duin

WDM mag niet uitbreiden

Plan voor kanaal op Goeree

Waterwingebied van de W.D.M.
Pijl: nieuwe kanaal.

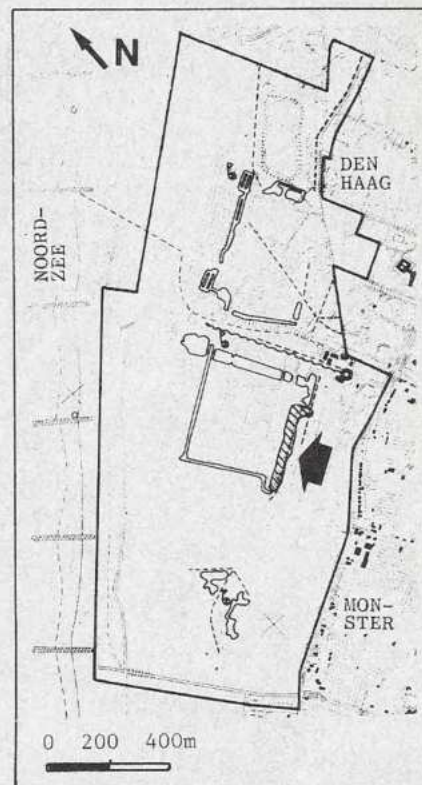
Wij maken bezwaar tegen het verlenen van deze vergunning. Gezien de forse overcapaciteit van Rotterdam is het zaak zo snel mogelijk levering vanuit

deze gemeente mogelijk te maken. Op zeer korte termijn kan minstens 7 miljoen m³/jaar worden geleverd. Dit voldoet de komende jaren ruim aan de totale behoefte van het Westland, inclusief de overschakeling van tuinders op drinkwater. Op lange termijn kan de W.D.M. direkt water vanuit Rotterdam krijgen (via een zinker onder de Nieuwe Waterweg).

Via deze vergunning maken wij wederom bezwaar tegen het nieuwe infiltratiekanaal (zie boven). DIT KANAAL PAST NIET IN DE VERGUNNING (zie figuur). Tijdens de behandeling van het schorsingsverzoek n.a.v. de vergravingen voor dit kanaal, verwees de rechter ons naar de minister, toen de CoGroWa-vergunning ter sprake kwam. Wij zullen dan ook niet nalaten langs deze weg het kanaal te bestrijden.

De ligging van het door de W.M.Z. aangevraagde kanaal (pijl).

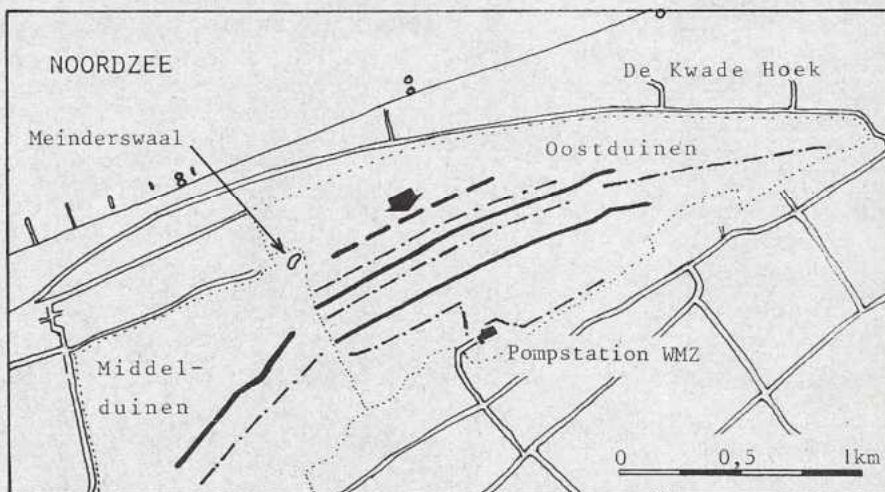
OUDDORP - De Watermaatschappij Zuid-West Nederland wil een nieuw infiltratiekanaal aanleggen in de Oostduinen op Goeree. Het kanaal zou 750 m lang en 12 m breed moeten worden. De Stichting Duinbehoud heeft hiertegen bezwaar aangetekend.

Drie hectare zacht glooiend duinterrein zou vergraven en onder water gezet moeten worden, hetgeen blijvende schade toebrengt aan reliëf, begroeiing (o.m. mossen en korstmossen, liguster- en kruipwilgstruwelen) en aan de broedvogels (o.m. Tappuiten, Graspiepers en Bergeenden). Het infiltratiewater (afkomstig uit het Haringvliet) zou bovendien de vochtige begroeiingen in de omgeving vervuilen en verstoren, bijv. in de Meinderswaal en de Kwade Hoek. Dat zal het einde betekenen van de Slanke en Brede duingentiaan en de Platte vies.

Uit berekeningen die de Stichting Duinbehoud heeft gemaakt, blijkt dat de W.M.Z., zonder het kanaal, nog voldoende

drinkwater kan leveren tot na het jaar 2010. De komende tijd zou de W.M.Z. allereerst iets moeten doen aan de lekverliezen in het hoofdleidingnet en zou vervolgens de bestaande reinwa-

terkelders kunnen vergroten. Tenslotte kan er ook gewerkt worden aan een diepinfiltratieproject. Dit alles maakt een nieuw kanaal volledig overbodig.
